# SKF Technik Bulletin

## VKPC 81230 - SKF Designänderung

VAG Modelle: 1.9 TDI, 2.0 TDI Motoren

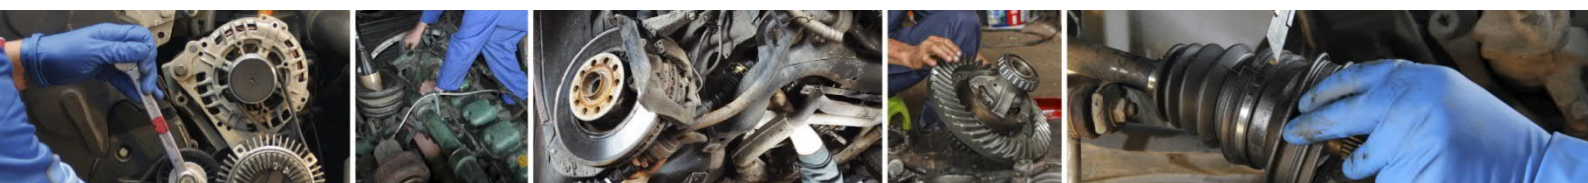
SKF Designänderung: VKPC 81626, VKPC 81627, VKPC 81218 werden ersetzt durch VKPC 81230

Auf Grund von Artikel-Ersetzungen des Fahrzeugherstellers, hat SKF ein neues Wasserpumpen-Design entwickelt, welches 3 vorhandene Wasserpumpen durch eine neue Wasserpumpe ersetzt.

✓ VKPC 81626, VKPC 81627 und VKPC 81218 werden ersetzt durch VKPC 81230

### VKPC 81230

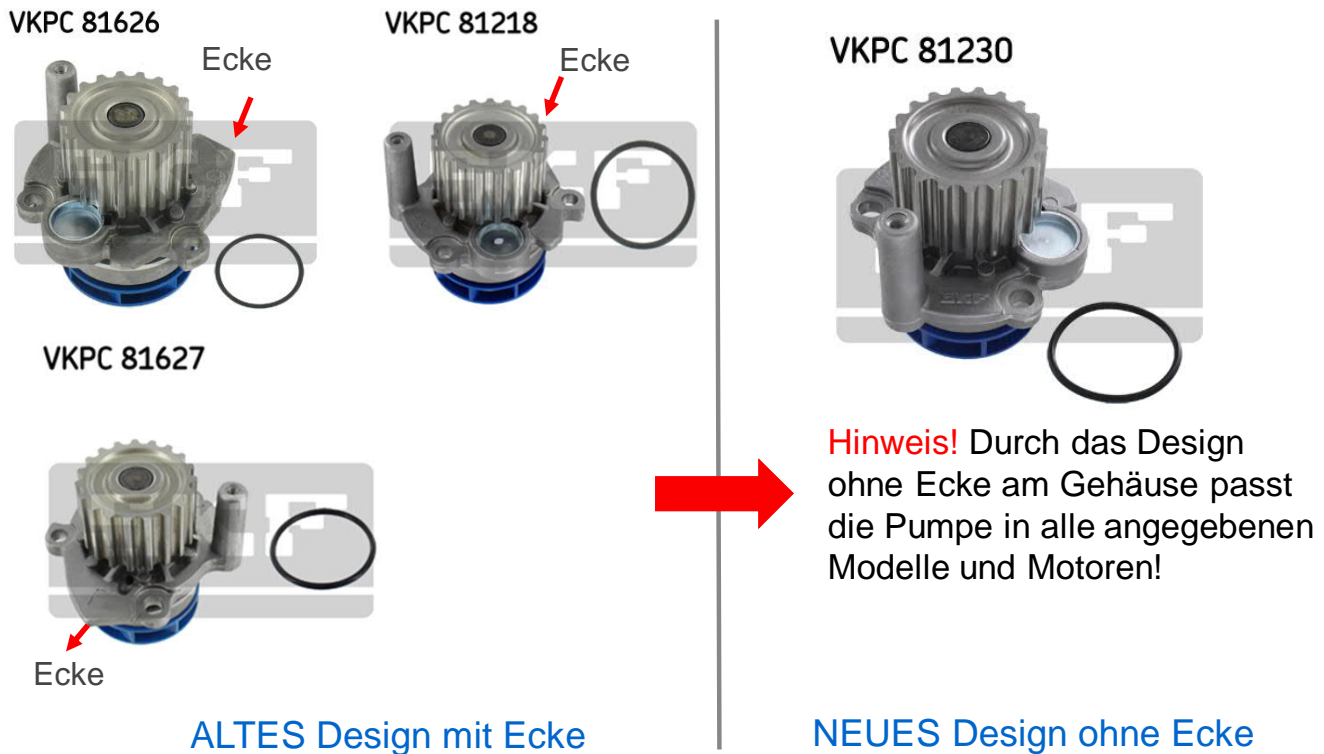
- ✓ Antirebsrad mit 19 Zähnen
- ✓ O-Ring Gehäusedichtung
- ✓ SiC/C Gleitringdichtung
- ✓ Polymer-Pumpenrad mit 8 Flügeln
